Enquête publique du projet éolien  
de Droisy

Éléments de réponse aux observations transmises par  
le commissaire enquêteur

Mémoire en réponse au procès-verbal en date du 18 Décembre 2020

Ferme éolienne de Droisy  
233 rue du Faubourg Saint-Martin  
75010 Paris

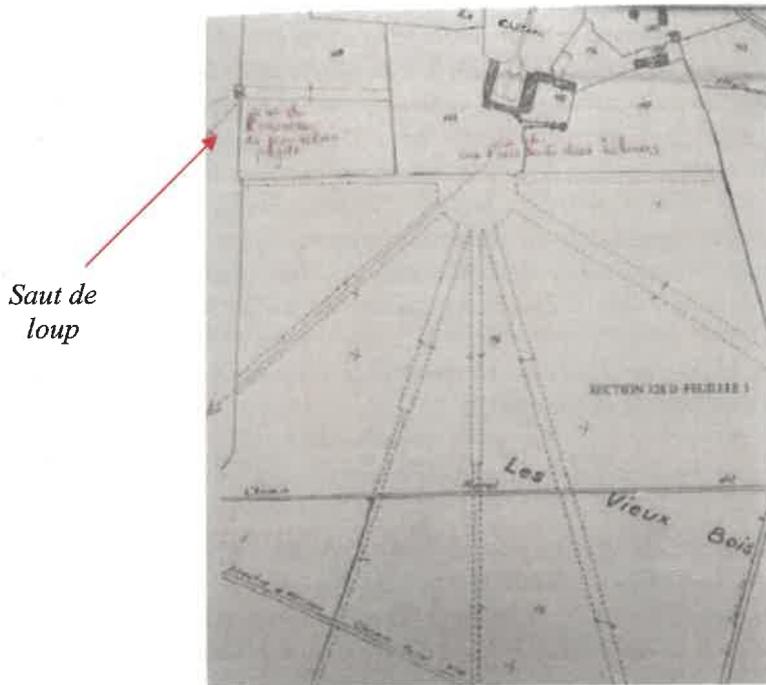
Château d'Hellenvilliers :

Dans le cas présent, des dépositions rejoignent l'avis de l'Architecte des Bâtiments de France (dont celles des propriétaires du château) quant à l'impact, principalement sur le château d'Hellenvilliers avec les remarques suivantes :

*Le château d'Hellenvilliers, situé à 2,7 kilomètres du site du parc éolien envisagé, est un monument historique inscrit, à proximité duquel passe le chemin de « grande randonnée de pays » d'Avre et d'Iton. Il résulte du photomontage n°36 b de l'étude paysagère visé par le préfet dans la décision attaquée qu'il existe depuis un point de ce chemin passant au sud de l'église d'Hellenvilliers une covisibilité entre le début de la grande allée du château et le parc éolien, dont les silhouettes se détachent à droite d'un ensemble constitué par l'entrée du château, de la végétation et divers bâtiments. Toutefois, cette covisibilité concerne un point relativement éloigné du château, qui est lui-même masqué par la végétation, sur un chemin qui ne semble pas constituer, en l'absence de tout élément en ce sens au dossier, un axe particulier et très fréquenté pour découvrir le château. En outre, il résulte d'un autre photomontage n°35 que les abords directs du château comportent de nombreuses plantations et que les éoliennes du projet sont toutes masquées par la végétation depuis le portail d'accès du château. Il ressort ainsi des pièces du dossier que l'impact du projet sur le site du château d'Hellenvilliers sera limité.*

A noter que le projet se situe en dehors des "cônes de covisibilités" tels que définis par l'architecte des bâtiments de France dans sa cartographie "les essentiels de l'Eure".

Figure 2: Recensement des mortalités de chiroptères constatées en Europe

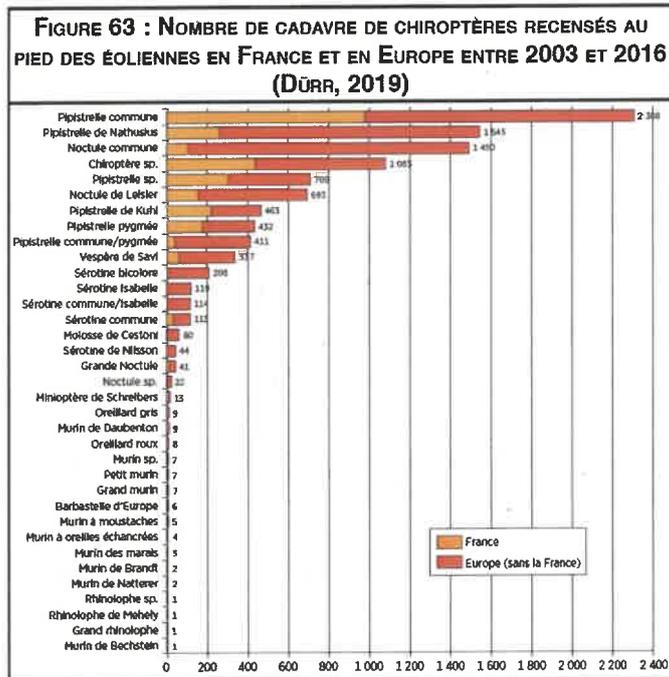
- Qu'elles sont protégées par la loi.
- Qu'il existe à proximité de la zone du projet un site Natura 2000 regroupant 11 espèces de chauves-souris (« Les Cavités de Tillières-sur-Avre ») avec la présence du *Grand Rhinolophe*, espèce considérée comme rare en Haute-Normandie.

Le grand Rhinolophe est l'espèce de chauve-souris la moins impactée par les éoliennes, il n'y a eu selon les études qu'une seule collision de grand Rhinolophe avec les éoliennes entre 2003 et 2016 dans toute l'Europe. En effet, la hauteur de vol de l'espèce ne dépasse jamais les quelques mètres de haut (BAS et al., 2017).

Figure 5: Vue Aérienne de Villancé

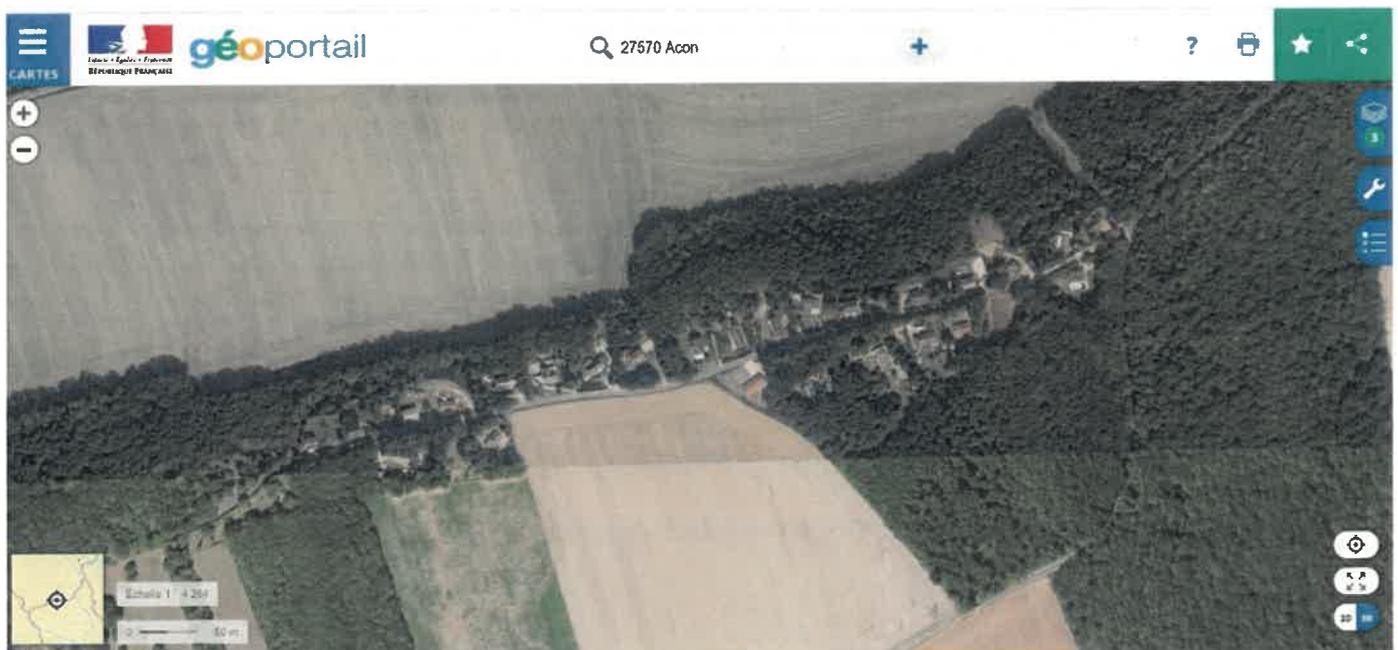
- Choix de la localisation des photomontages sur la commune de Dampierre-sur-Avre : les éoliennes ne sont effectivement pas visibles depuis la Ménillet à 113 m d'altitude mais l'étude ignore le hameau de Villancé situé à 300 m alors qu'il y a des maisons le long de la ligne de crête sur 700 m. Les éoliennes y seront visibles à mi-mât et notamment les feux de signalisation la nuit.

Le hameau de Villancé est complètement noyé dans la végétation, une photosimulation depuis ce hameau ne pourrait donner aucune visibilité vers le parc. De plus ce hameau n'a aucune particularité rendant son traitement dans l'étude d'impact obligatoire. (Voir photo ci-dessous).

Figure 7 : Coupe entre le Saut du Loup et le projet

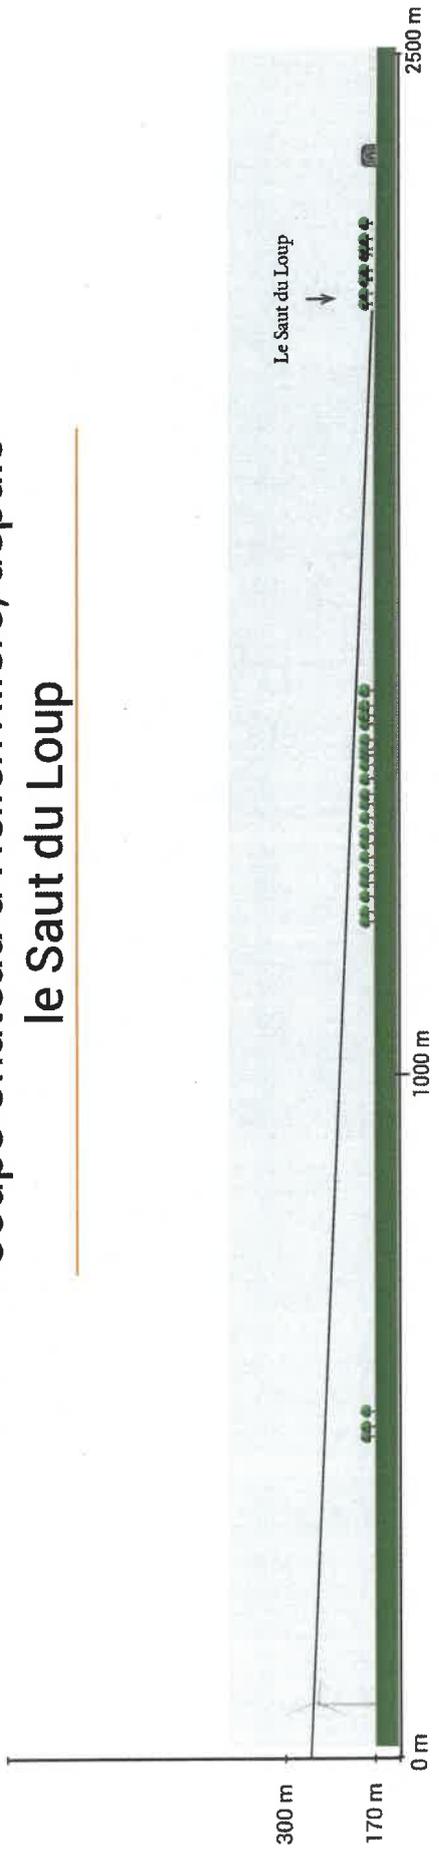
- Le projet conduirait à avoir une covisibilité depuis le chemin de grande randonnée passant face à l'allée principale du château. La mesure préconisée par le maître d'ouvrage, à savoir la plantation d'une haie de 2m barrant la perspective sur le château est perçue comme non pertinente car masquant alors le château et barrant la vue vers la campagne depuis son allée principale.
